Saab 9-3 - Fuite de liquide de refroidissement | HELLA

9-3

Code moteur B284

Fuite de liquide de refroidissement

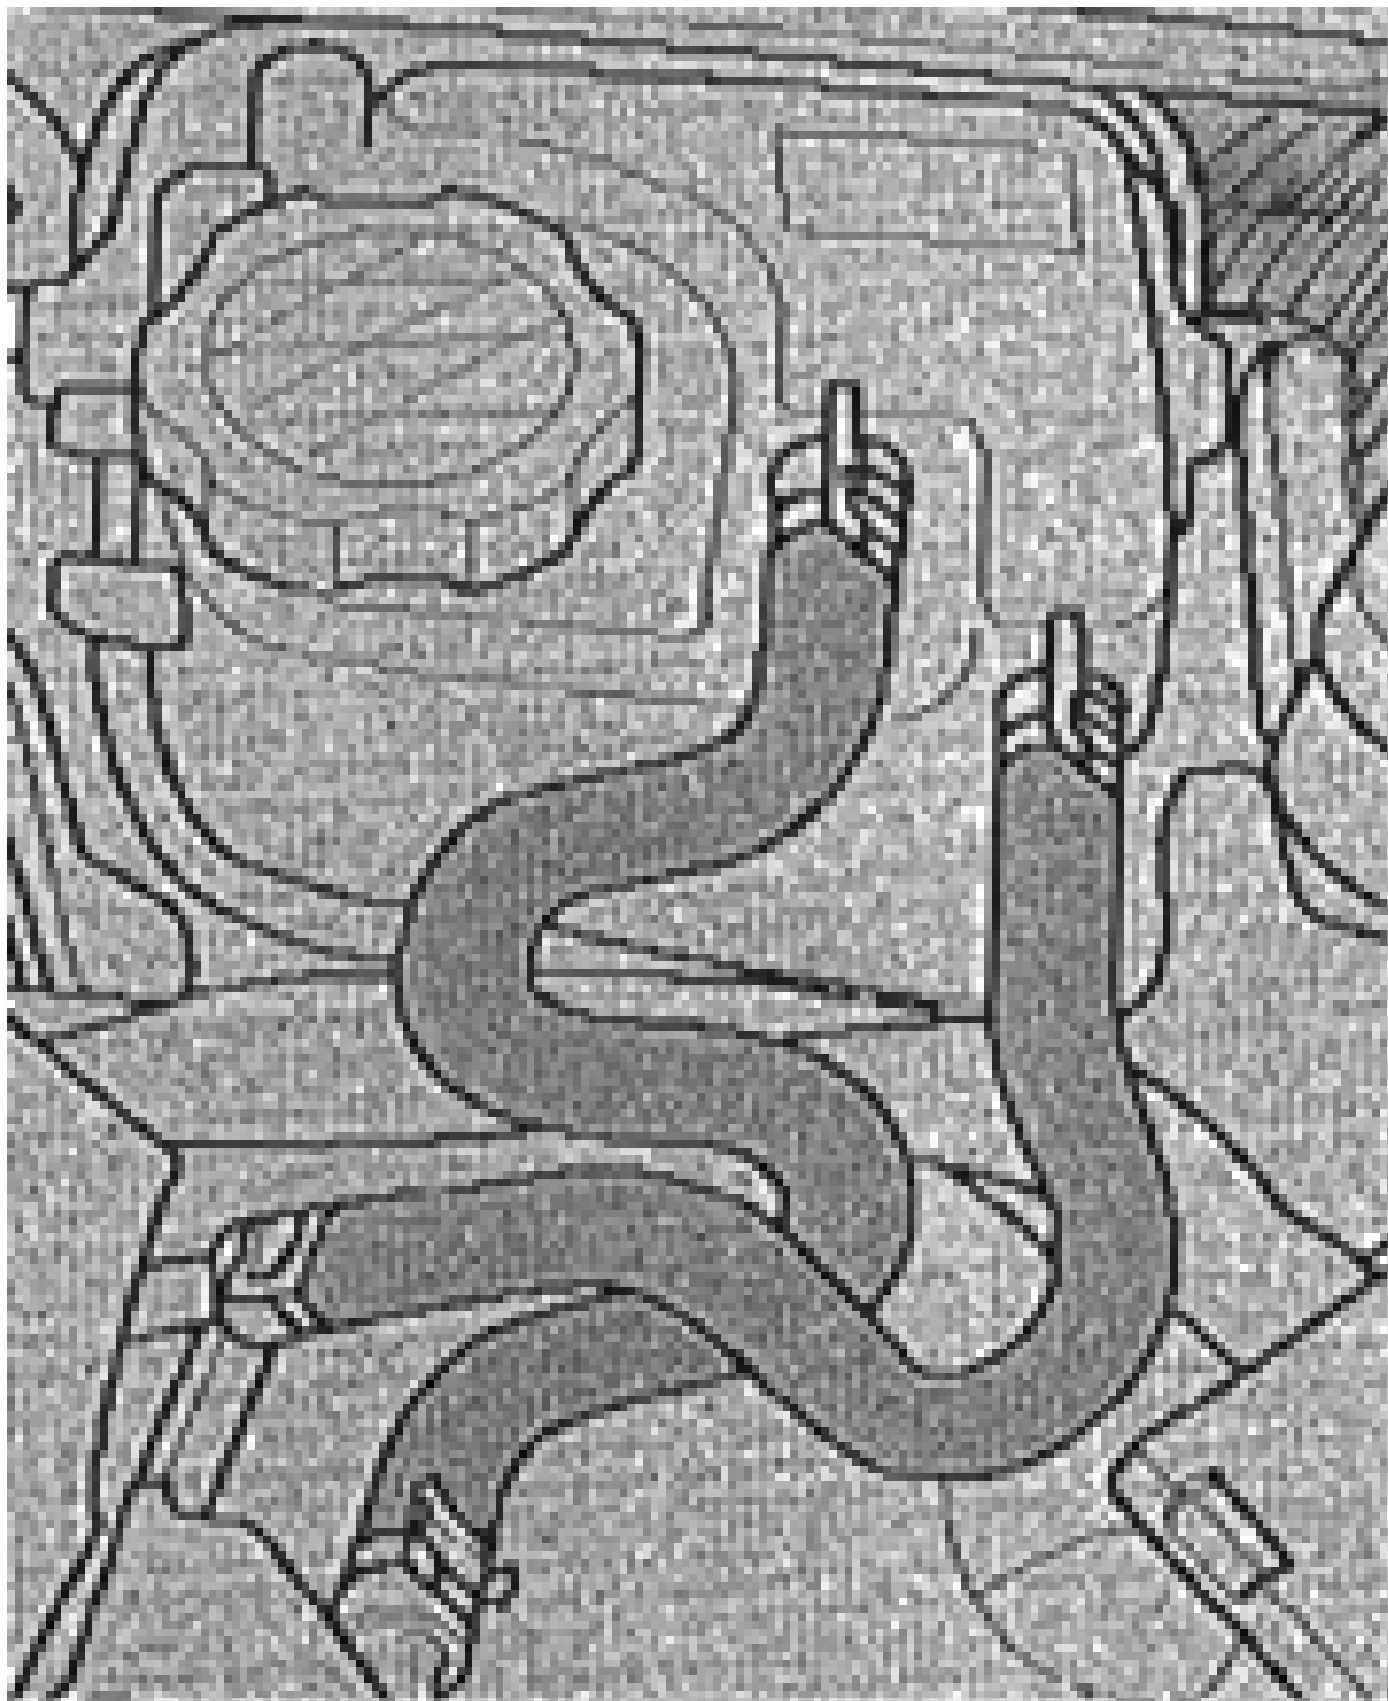
Les véhicules ci-dessus peuvent faire l'objet de réclamations concernant une fuite du liquide de refroidissement. Un vase d'expansion du liquide de refroidissement défectueux ou des durites de liquide de refroidissement moteur raccordées au vase d'expansion et endommagées peuvent être en cause.

Pour résoudre le problème, remplacer le vase d'expansion du liquide de refroidissement et remplacer / repositionner les durites du vase d'expansion.

Le Constructeur propose des durites de liquide de refroidissement modifiées (voir figure 2).

- 1*kit durites liquide de refroidissement moteur

Référence pièce de rechange : 12 759 330
